# 和歌山下津港港湾計画書

— 軽易な変更 —

平成17年3月

和歌山下津港港湾管理者

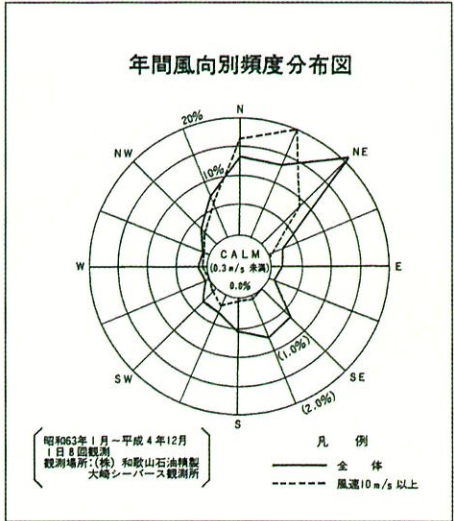
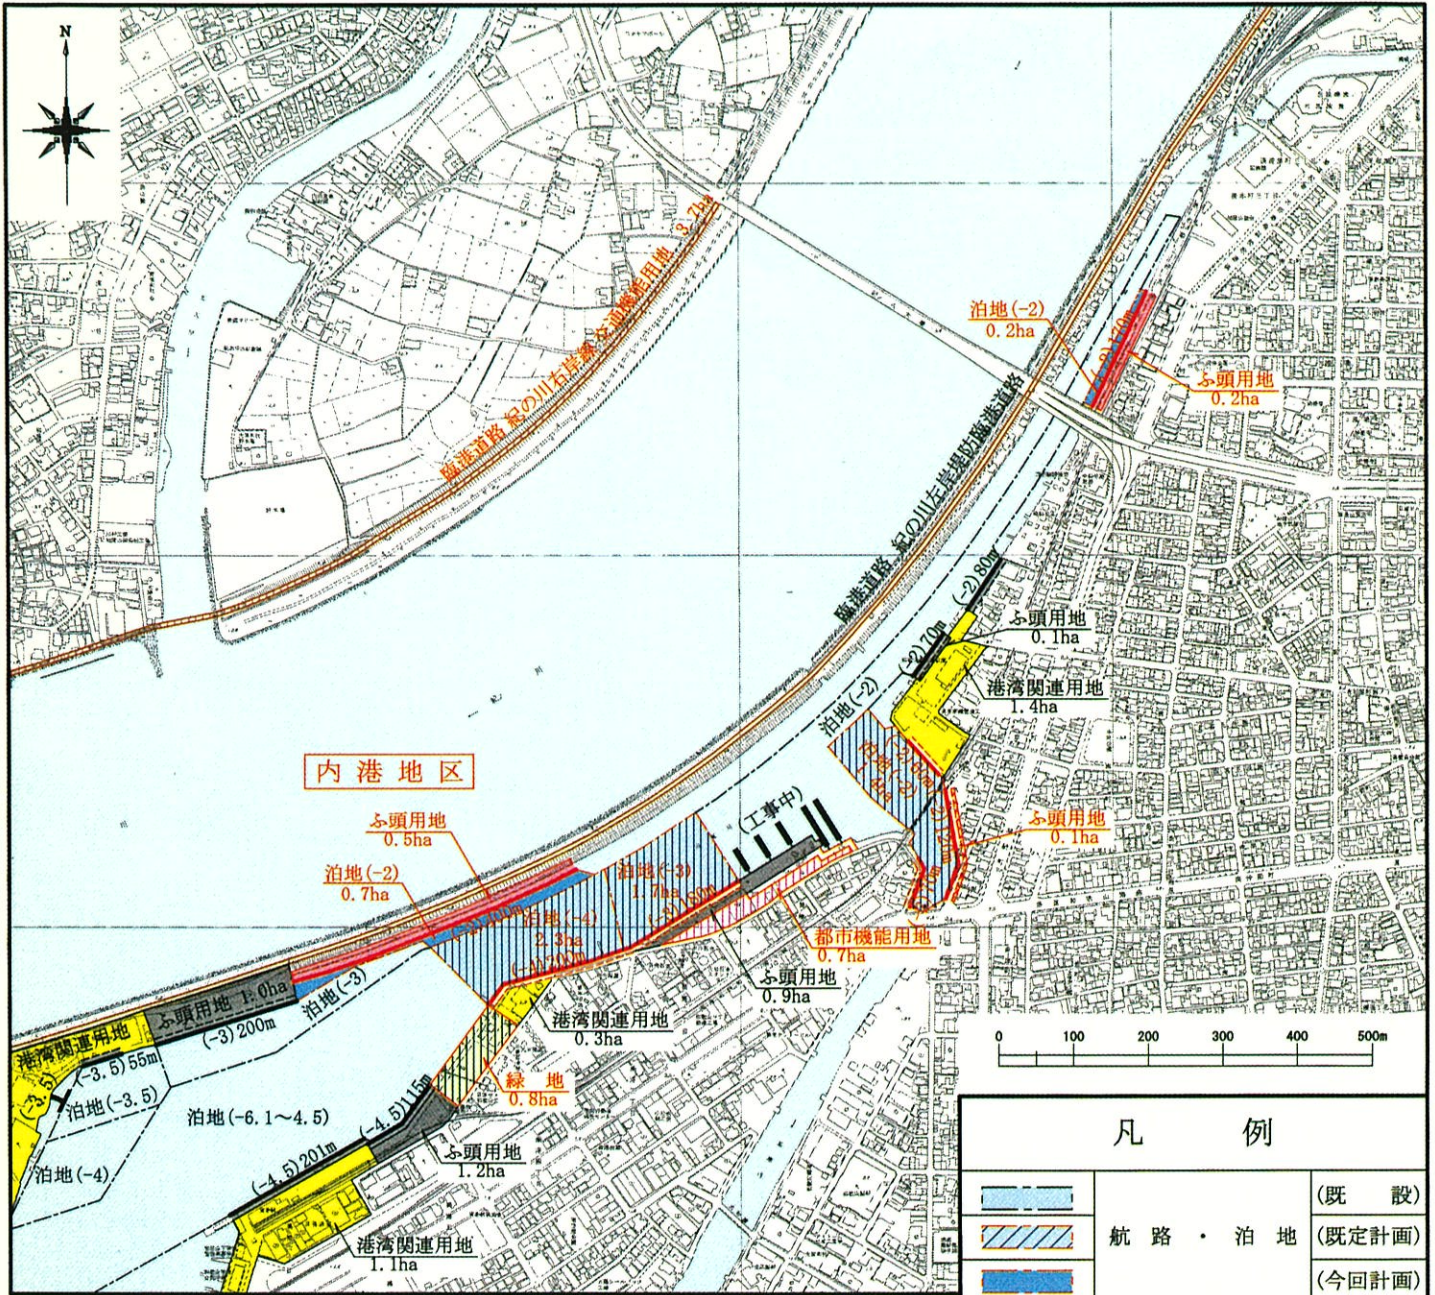
- 1 遊漁船のための係留施設の不足に対処するため、内港地区において、小型船だまり計画を追加し、併せて土地造成及び土地利用計画を追加する。

遊漁船のための小型船だまりを次のとおり計画する。

泊地	水深 2 m	面積	1 ha（追加）
物揚場	水深 2 m	延長	570 m（追加）
ふ頭用地		面積	1 ha（追加）

港湾施設の計画に対応するため、土地造成及び土地利用を次のとおり計画する。

地区名	ふ頭用地	港湾関連 用地	都市機能 用地	緑地	合計
内港地区	(1) 3	3	1	1	(1) 7
